Dodatek č. 2 ke Smlouvě o dílo

Revitalizace objektu Vrbenského kasáren, evidenční číslo 26800017
Centrum kreativního muzejnictví Královéhradeckého kraje, reg. číslo: 0231000002
Kasárna muzejní kreativity Muzea východních Čech v Hradci Králové, reg. číslo: CZ.06.04.04/00/22_050/0002745

ZMĚNOVÝ LIST		Bourání půdovek		7
Stavba:	Vybudování přírodovědecké expozice a návštěvnického centra pro inovativní prezentaci přírodního dědictví Muzea východních Čech v Hradci Králové, Centrální krajský depozitář – SP			
Část stavby a stavební objekt:	A.5: Brownfield			
Předkládá:	Společnost GEOSAN GROUP	Datum:	3.0. 2024	
Odesláno / předáno:	Přílohy / počet listů			
poštou	1) Položkový rozpočet změny	1	listů	
e-mailem	2) Projektové podklady	2	listů, výkresů	
osobně	3) Fotodokumentace	1	listů	
1 Technický popis změny:

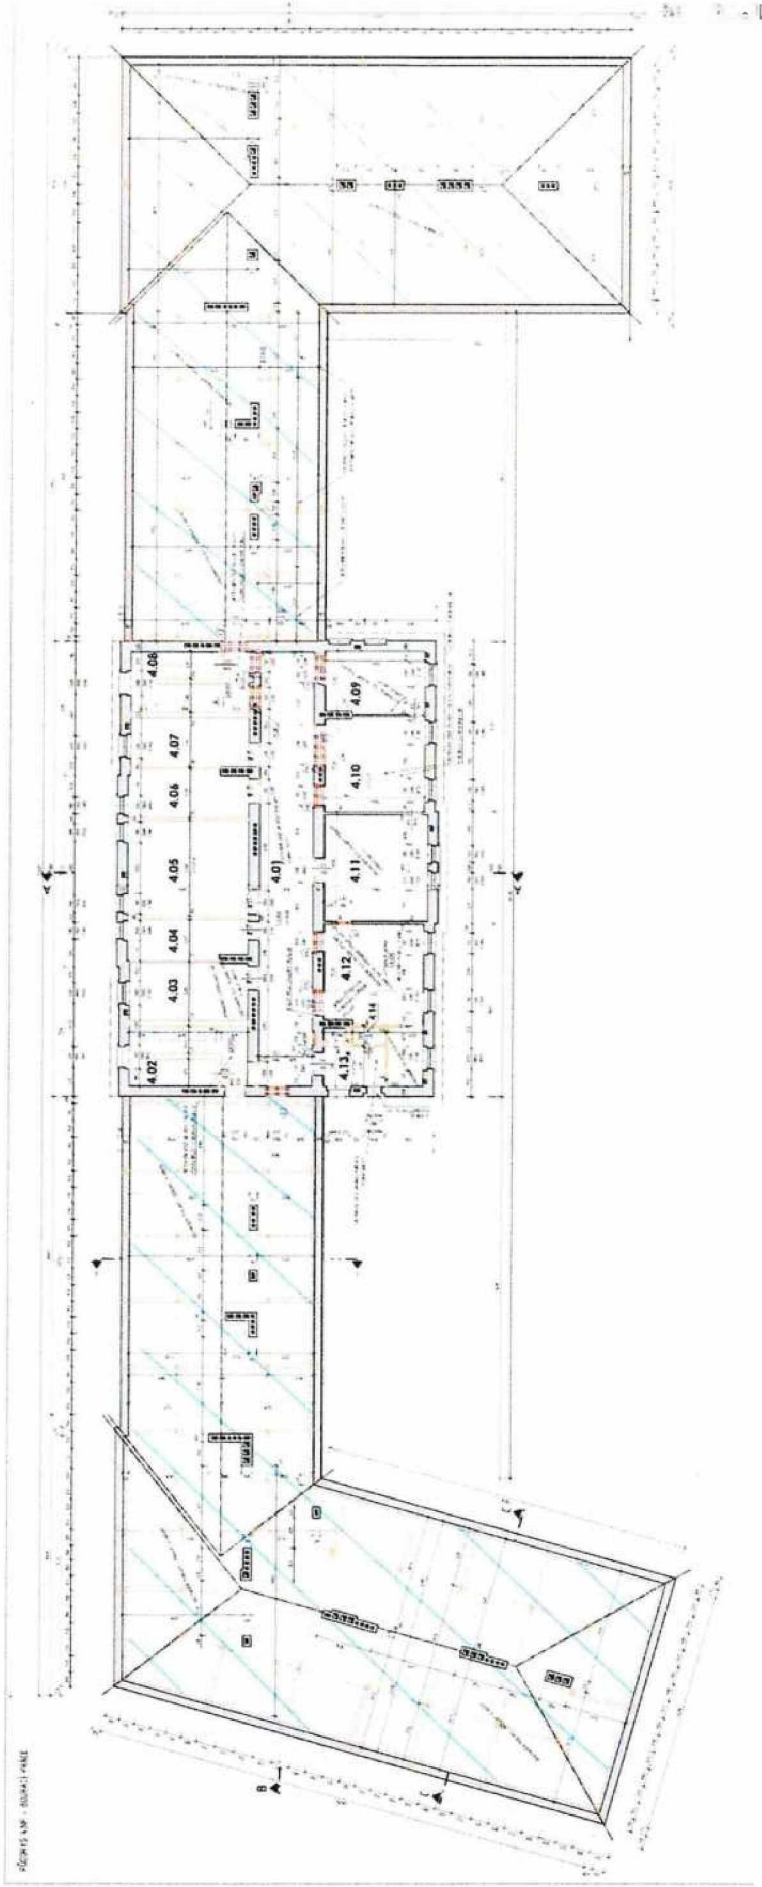
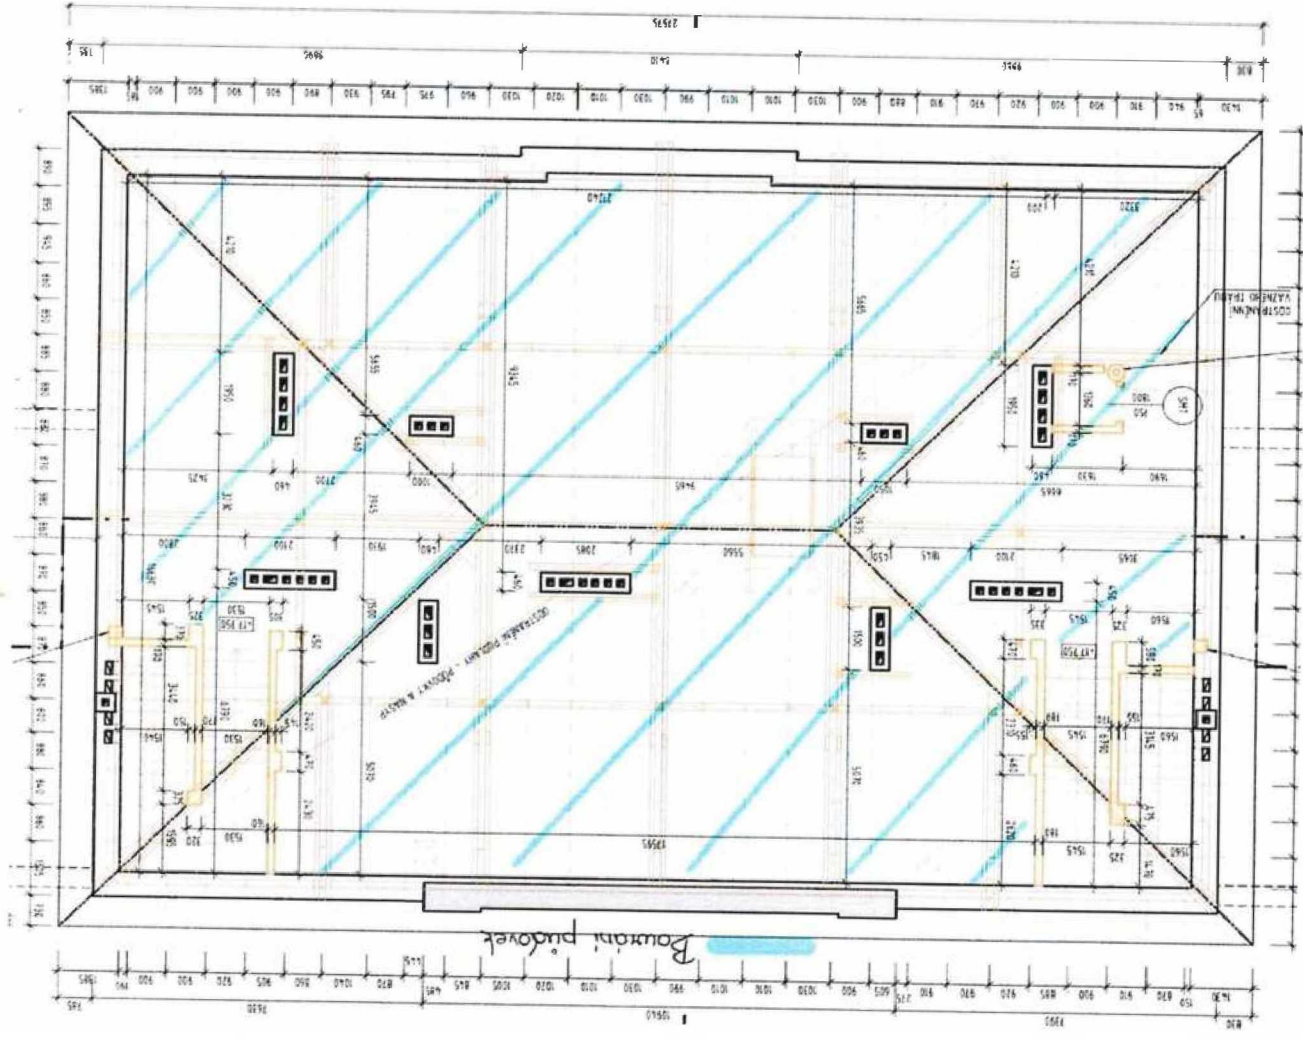
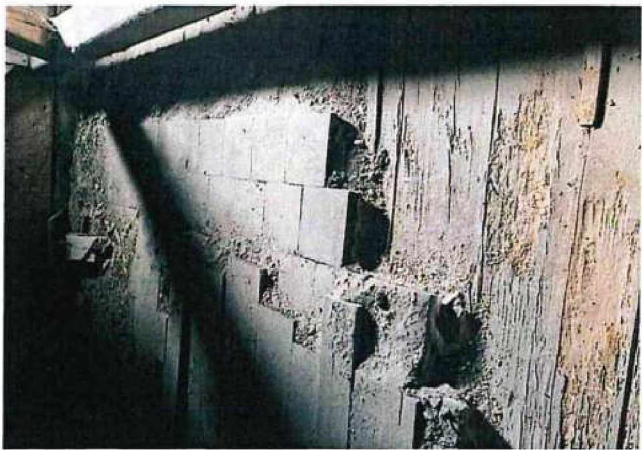
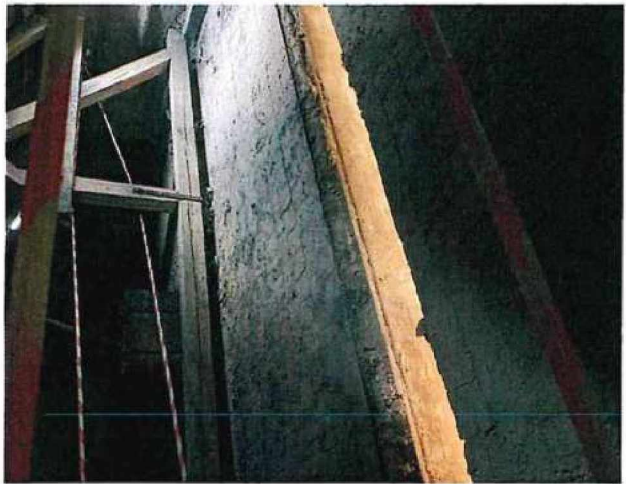
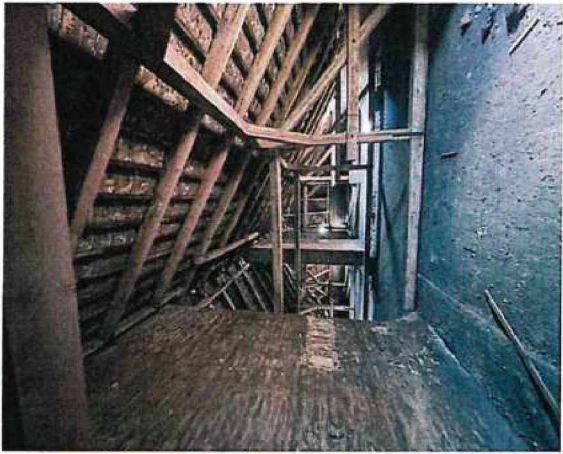
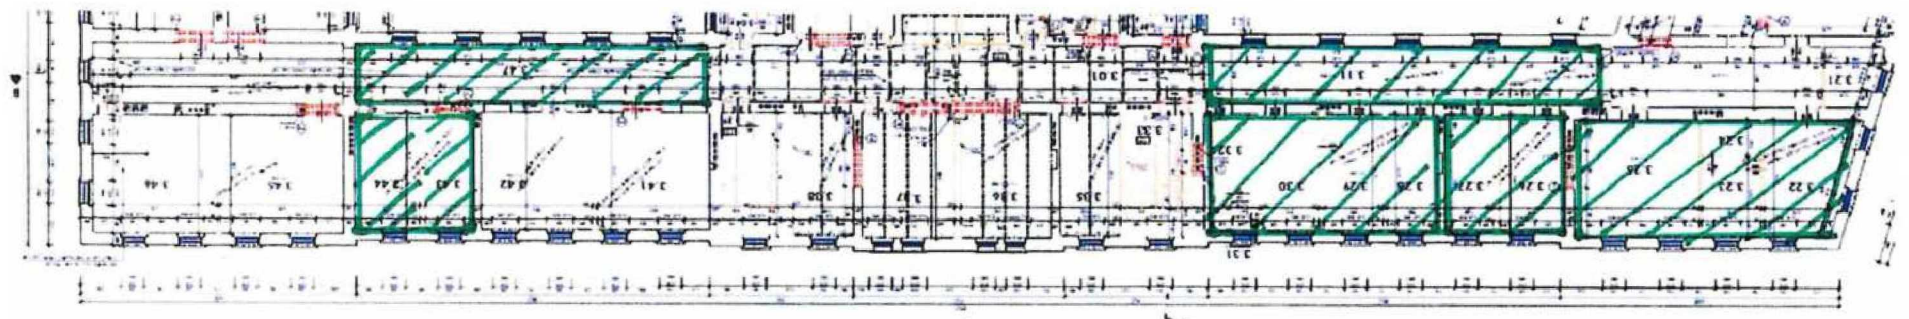
1.1 Popis původního řešení:				
Dle výkazu výměr uvažováno s odstraněním násypu tl. 140 mm v celé ploše podlahy půdního prostoru				
1.2 Popis nového řešení:				
Odstranění skutečného stavu podlahy v ploše půdního prostoru 4.NP a 5.NP ve skladbě:

- půdní dlaždice (p ocha 1542,35 m2)				
- podkladní betonová mazanina 35mm				
- vyrovnávací násyp na prkenném základu 35mm				
2 Zúčvodnění změny:				
Původní řešení uvažovalo s odstraněním násypu tl. 140mm v celé ploše podlahy půdního prostoru. Nové řešení uvažuje se skladbou viz výše. Změna vznikla na základě zjištěného stavu, nezahrnutím do výkazu výměr, z důvodu chyby projektové dokumentace.				
Jedná se o změny, jejichž potřeba vznikla v důsledku oko nosti, které zadavatel jednající s náležitou péčí nemohl předvídat, a tato změna nemění celkovou povahu zakázky. Nejedná se o podstatnou změnu závazku ze smlouvy k veřejné zakázce.				
3 Vliv na dopracování projektové dokumentace:		ANO <small>(uvést jaký dokument)</small>	<input checked="" type="checkbox"/>	NE
<small>(kde uvést jaký dokument)</small>				
4 Dopad do smluvních termínů:		ANO <small>(uvést název prodloužení lhůty smluvního termínu)</small>	<input checked="" type="checkbox"/>	NE

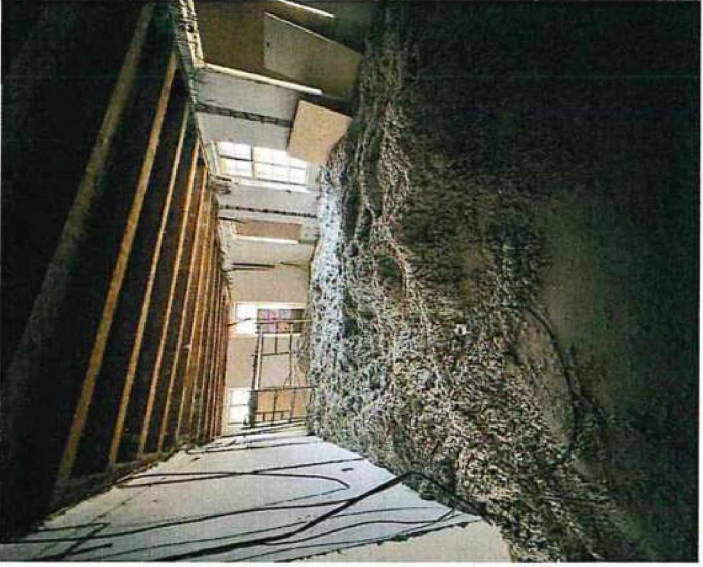
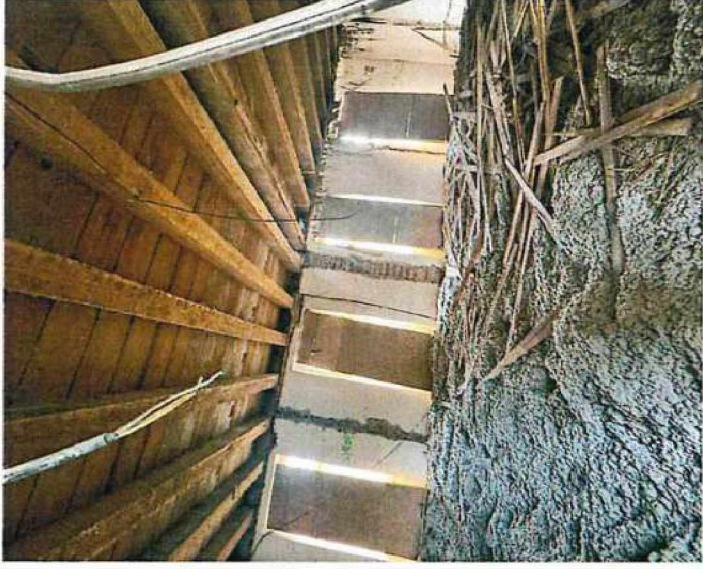
1.1 Popis původního řešení:				
PO neuvazuje s výskytem tepelné izolace v trámových stropích 3 NP.				
1.2 Popis nového řešení:				
Likvidace tepelné izolace v průběhu bouracích prací				
2 Zdůvodnění změny:				
Po odstranění spodního záklopu trámového stropu bylo zjištěno, že mezi stropními tráhy se nachází nefunkční tepelná izolace, kterou je nutné odstranit. Je oňá se změny, jejichž potřeba vznikla v důsledku okolností, které zadavatel jednající s náležitou péčí nemohl předvídat, a tato změna není celkovou povahou zakázky. Nejedná se o podstatnou změnu závazku ze smlouvy k veřejné zakázce.				
3 Vliv na dopracování projektové dokumentace:				
zde uvést jaký dokument		ANC (uvést jaký dokument) <input checked="" type="checkbox"/> NE		
4 Dopad do smluvních termínů:				
zde uvést dopad		ANC (uvést návrh prodloužení lhůty smluvního termínu) <input checked="" type="checkbox"/> NE		
5 Číslo odstavce ve smyslu § 222 zákona č. 134/2016 Sb. - Zákona o zadávání veřejných zakázek

Bourání podzemních konstrukcí

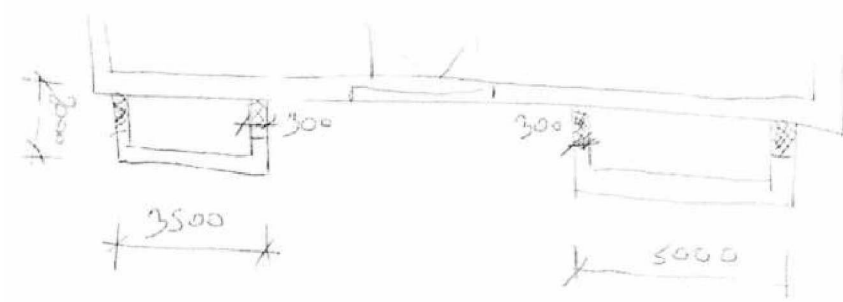
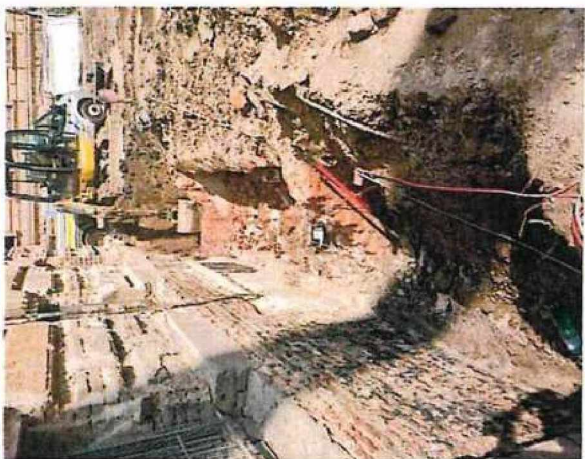
A) Bourání podzemních konstrukcí zdiva a klenob odhalených při výkopech, pro aplikaci nové svislé a vodorovné izolace. Jedná se o dvě šachty, jedna půdorysného rozměru 2*3,5 m a druhá 5*2 m. Obě mají strop z cihelné klenby tl. 300 mm a nadbetonávkou 150 mm. Síla zdiva 300 mm (viz příloha fotodokumentace).

A) Při provádění výkopů pro provedení venkovní hydroizolace byly zjištěny podzemní konstrukce, které brání řádnému technickému provedení těchto prací. Z tohoto důvodu TDS navrhuje o jejich odstranění.

Bourání montovaných příček

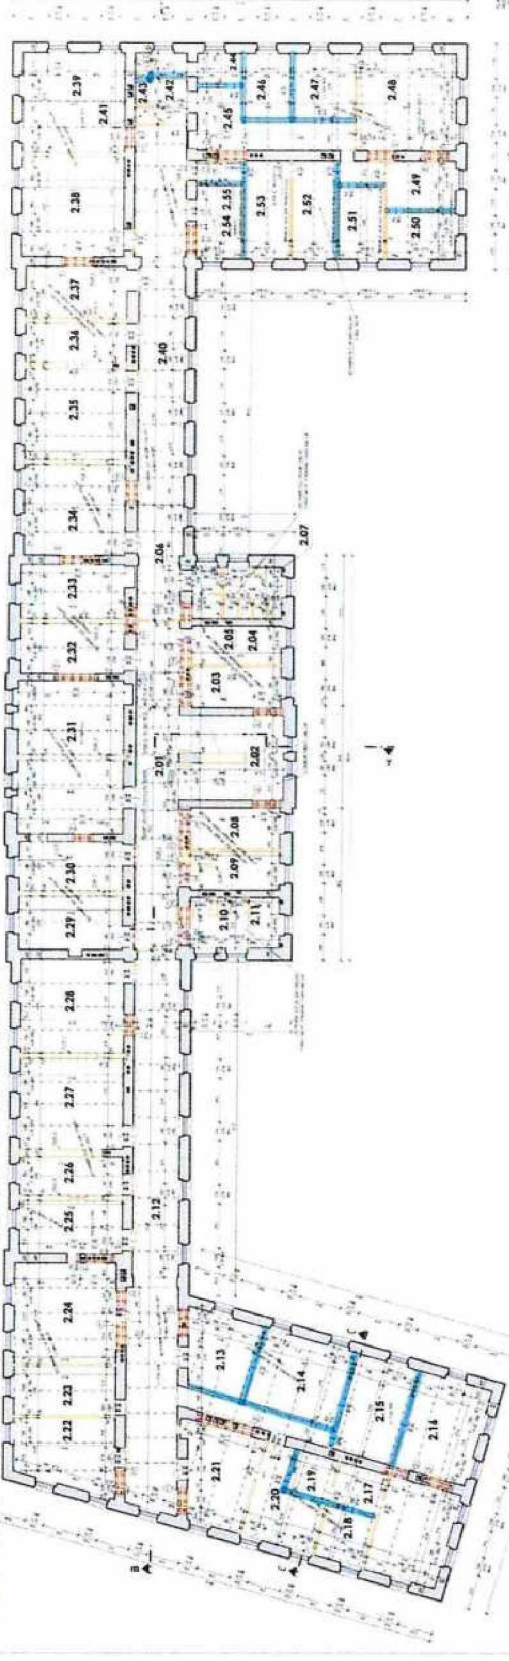
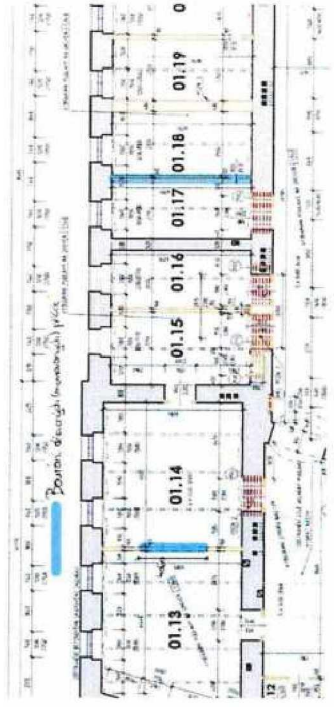
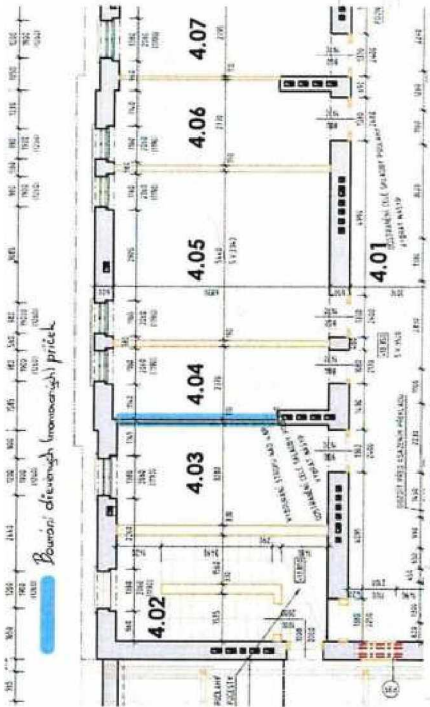
B) Bourání železobetonového stropu a železobetonových průvlaků.				
C) Bourání omítnutých montovaných příček s jednoduchou dřevěnou nosnou konstrukcí opláštění z dřevovláknitých desek s výplní z tepelné izolace.

C) Při provádění bouracích prací bylo zjištěno, že v půdorysu (viz příloha) označené příčky jsou montované s jednoduchou dřevěnou nosnou konstrukcí opláštění z dřevovláknitých desek s výplní z tepelné izolace.

Demontáž SDK předstěny

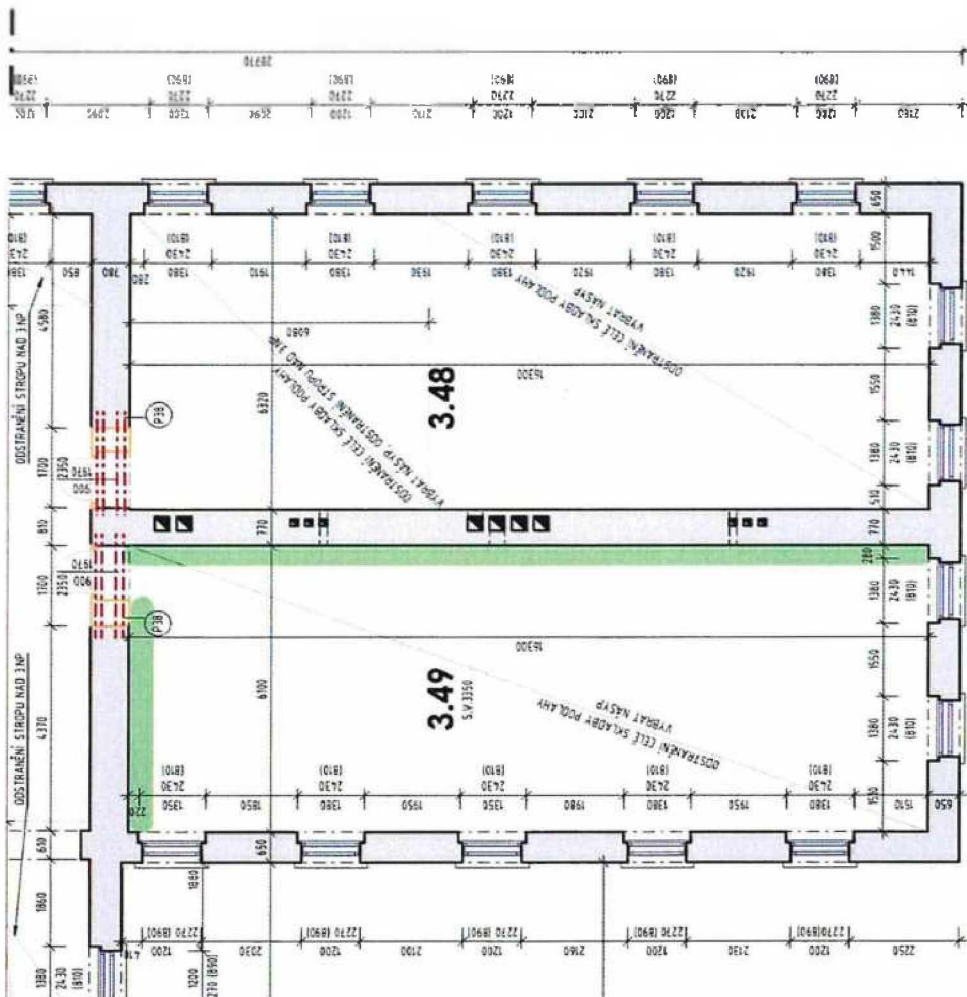
D) Demontáž předsazené SDK stěny.				
E) Demontáž cementotřískových desek tl. 20mm.				
F) Bourání železobetonových pasů pod příčkami.				
G) Bourání železobetonové mazaniny.

D) Při provádění bouracích prací bylo zjištěno, že před bouranou konstrukcí v č.m. 3.49 je nutné zdemontovat předsazenou SDK příčku vyplněnou tepelnou izolací.

Demontáž cementotřískových
desek z podlahy

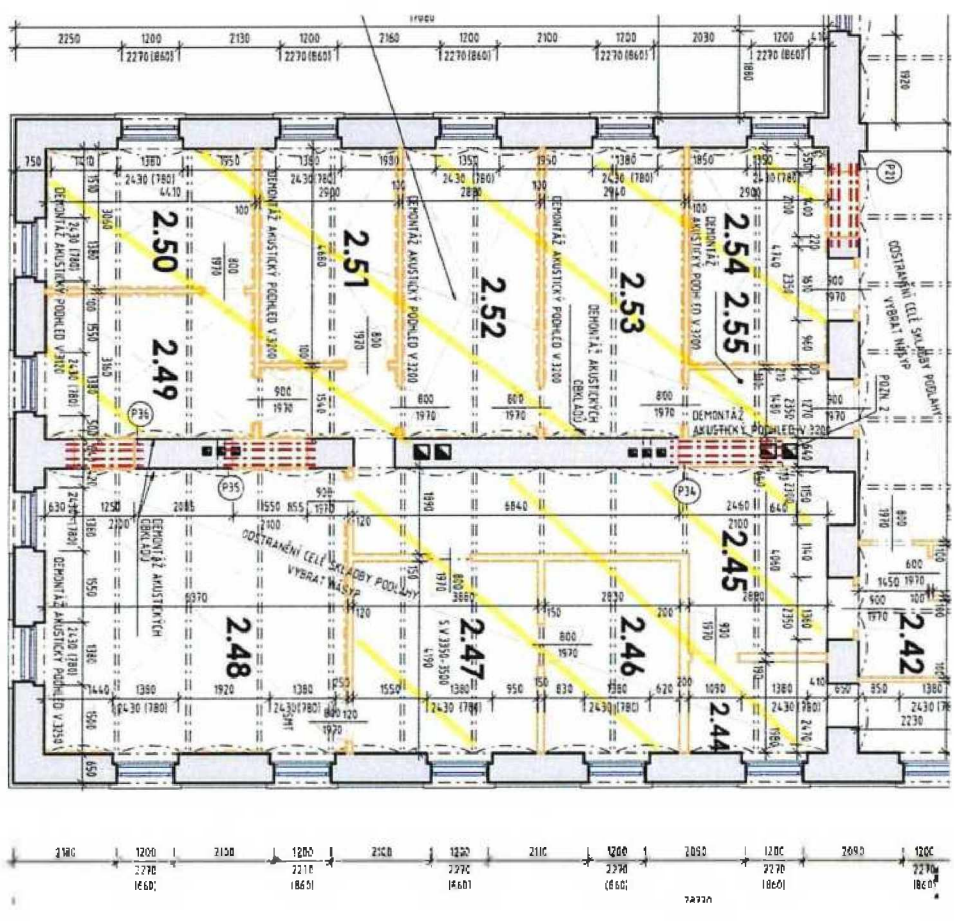
E) Po odstranění lepených povlakových podlah bylo zjištěno, že se pod nimi nachází cementotřískové desky. Tyto je nutné demontovat.				
F) Po odbourání příček vyznačených v příloze bylo zjištěno, že se pod nimi nachází železobetonové pásy, které je nutné odstranit.
